## SERVICE INFO – INA 0119

# Modifisert spennrulle og venderulle

### Modeller:

Nissan:	X-Trail
Renault:	Koleos
Mororkode:	M9R
Artikkel nr.:	532 0534 10 (venderulle) 534 0281 10 (spennrulle)
OE nr.:	82 00 725 951 (venderulle i plast) 11 75 075 68R (spennrulle i plast) 82 01 003 525 (venderulle i metall) 11 75 009 69R (spennrulle i metall)

Figur 1: Spennrulle og venderulle i metall

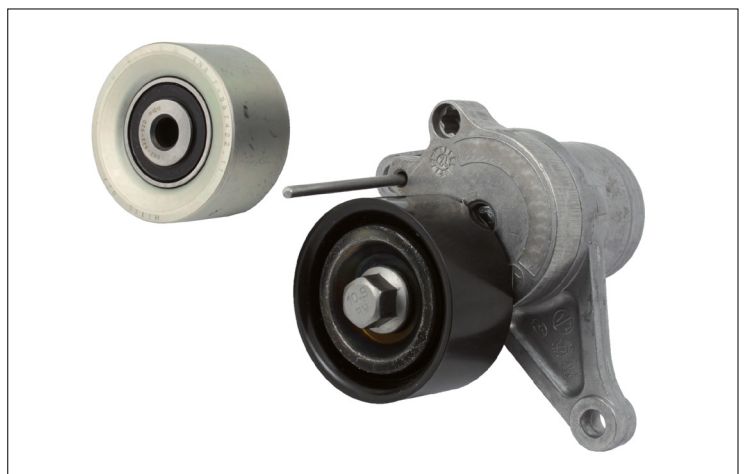
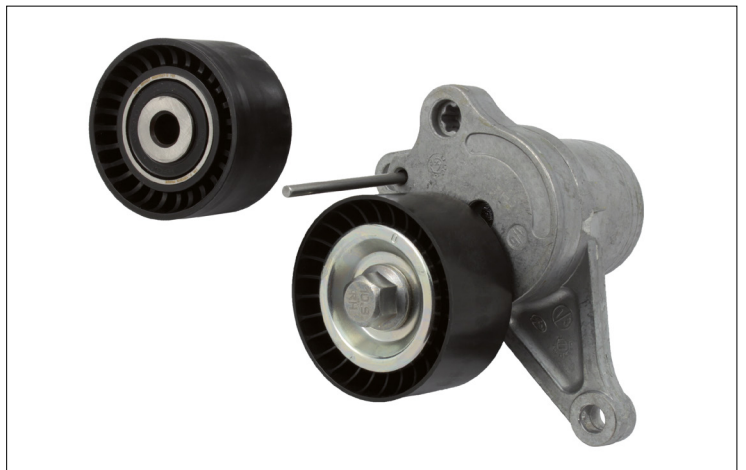
I aggregatdriften til modellene som er spesifisert ovenfor, monterer Nissan og Renault to ulike versjoner av spenn- og venderullen. Kjøretøyene kan være utstyrt med enten en versjon i metall (bilde 1) eller en versjon i plast (bilde 2).

Schaeffler Automotive Aftermarket tilbyr en spenn- og venderulle i plast til disse modellene (bilde 2). Denne rullen oppfyller alle tekniske krav fullt ut, og kan brukes uten noen begrensninger.

Spenn- og venderullen i metall kan skiftes ut med en i plast, uten noen begrensninger.
